STUDER

STUDER A80/RC
(STUDER A80/R)

Service Information 62/81 D/E

Diagram 10

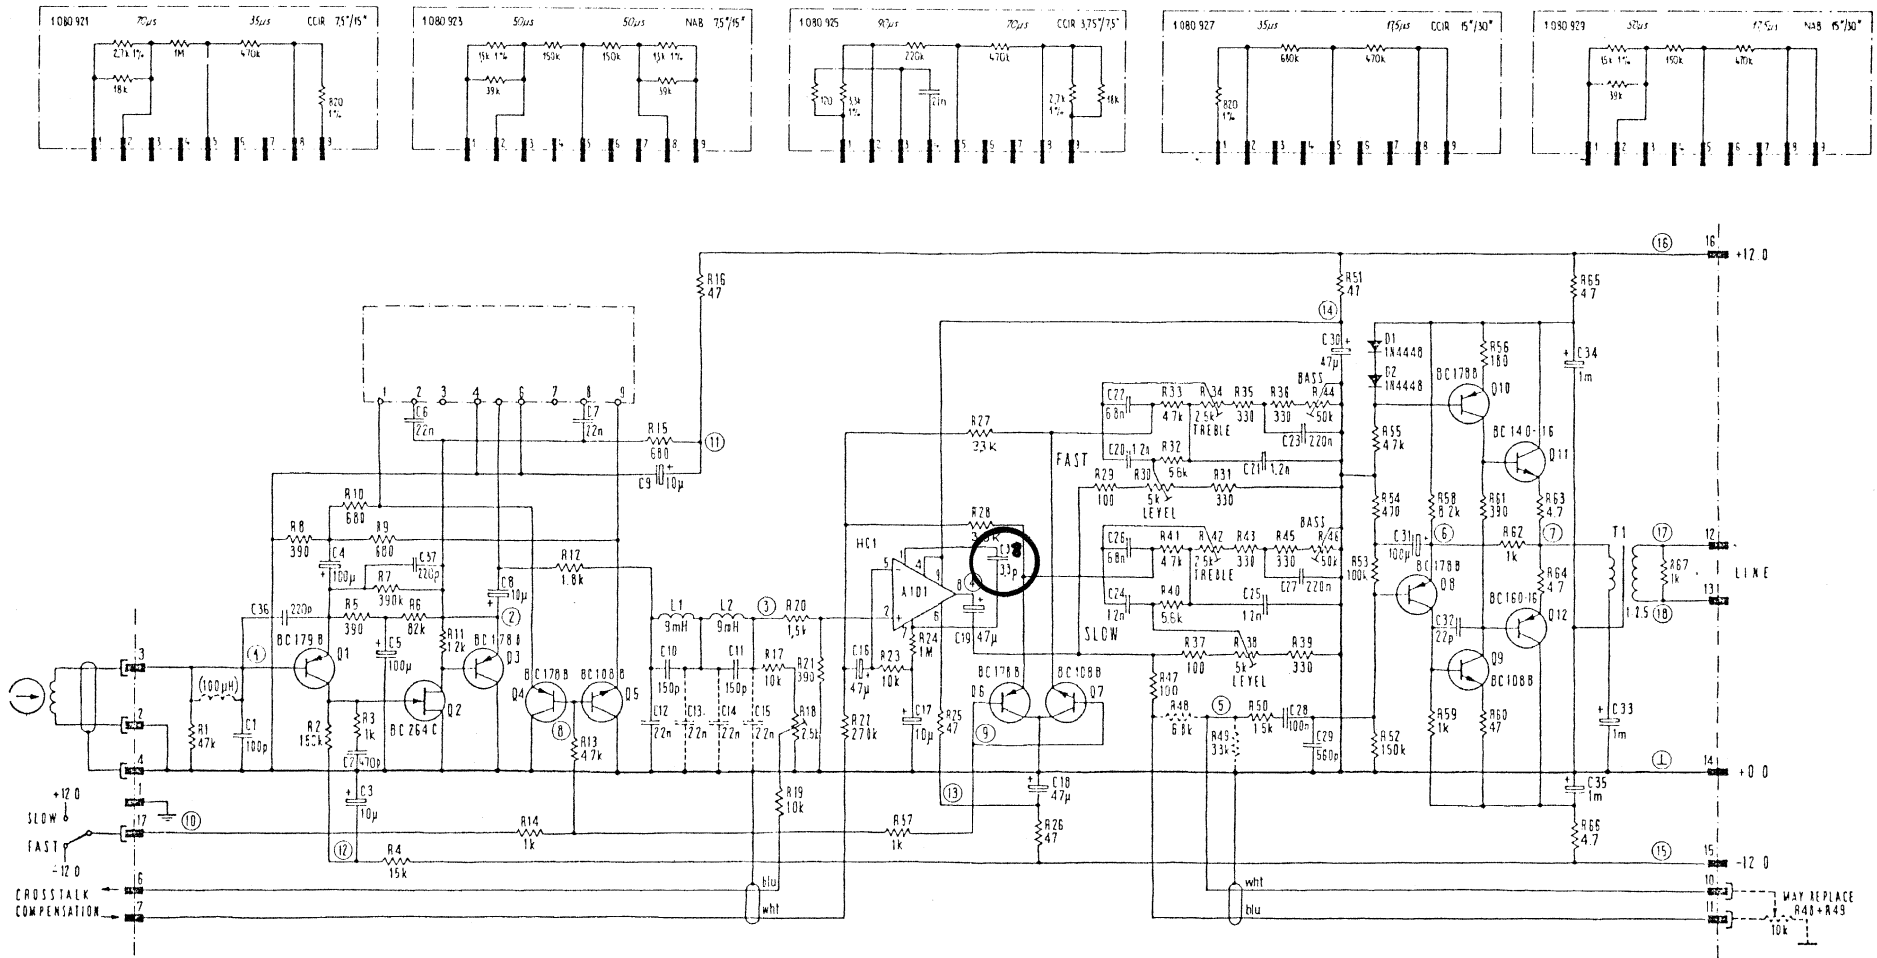
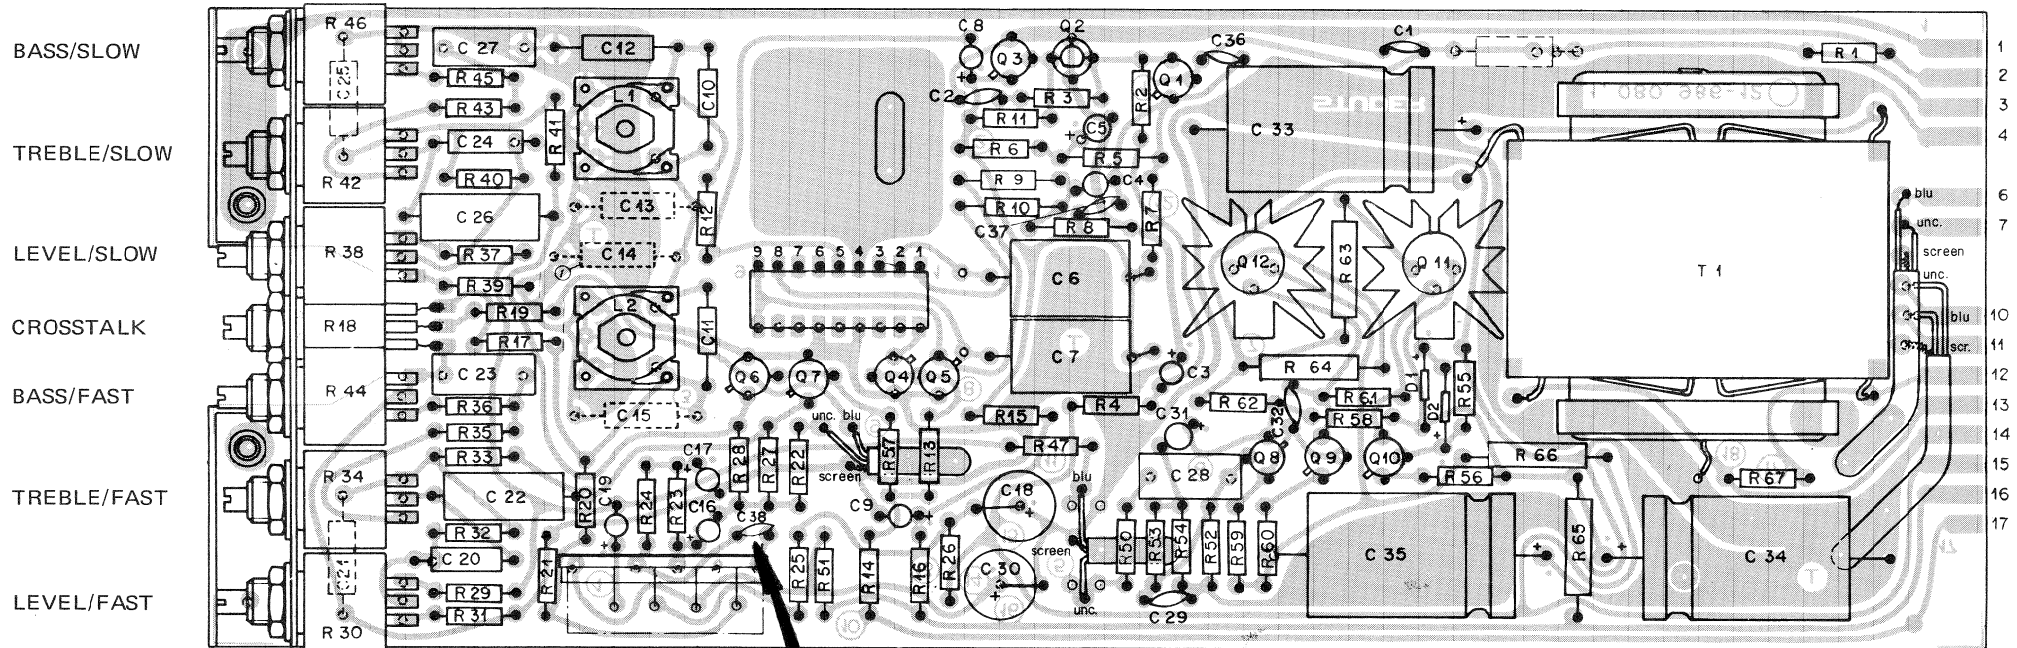
In Abhängigkeit der Pegelregler
schwingt die Verstärkerstufe A101.

C38 (3,3pF) → 10 pF 59.32.0100

Obige Modifikation ist nur nötig, wenn
ein konventionell aufgebauter STUDER
HC A101 (grün) verwendet wird.
Siehe Schema 10.

Depending upon the level pot meter
position the amplifier HC A101 tends
to oscillate.

C38 (3,3pF) → 10 pF 59.32.0100

This modification may only be done
if a discrete STUDER HC A101 (green)
is built in.
See diagram 10.

10pF
